改善箇所説明図

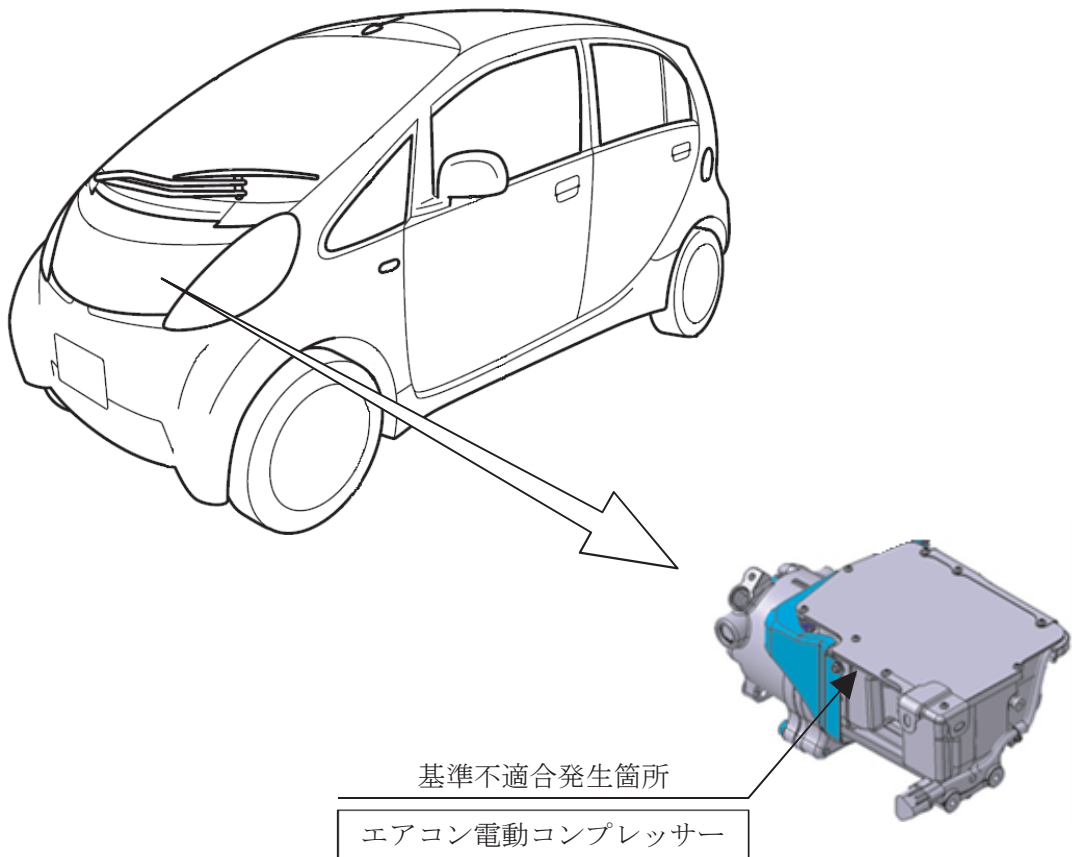
エアコンの電動コンプレッサーにおいて、カバーの耐腐食性能が不十分なため、コンプレッサー内部に水分が浸入することがある。そのため、コンプレッサー内部で漏電が発生すると、EV警告灯が点灯すると共にモーター出力が制限されることがある。また、その状態で、停車後にPレンジにシフトすると電源が遮断され、走行不能となるおそれがある。

全車両、電動コンプレッサーを対策品と交換する。

注：図中の 内は、交換する部品を示す。

識別：フードラッチの助手席側取り付けボルト頭部に、白または黄色ペイントを塗布する。
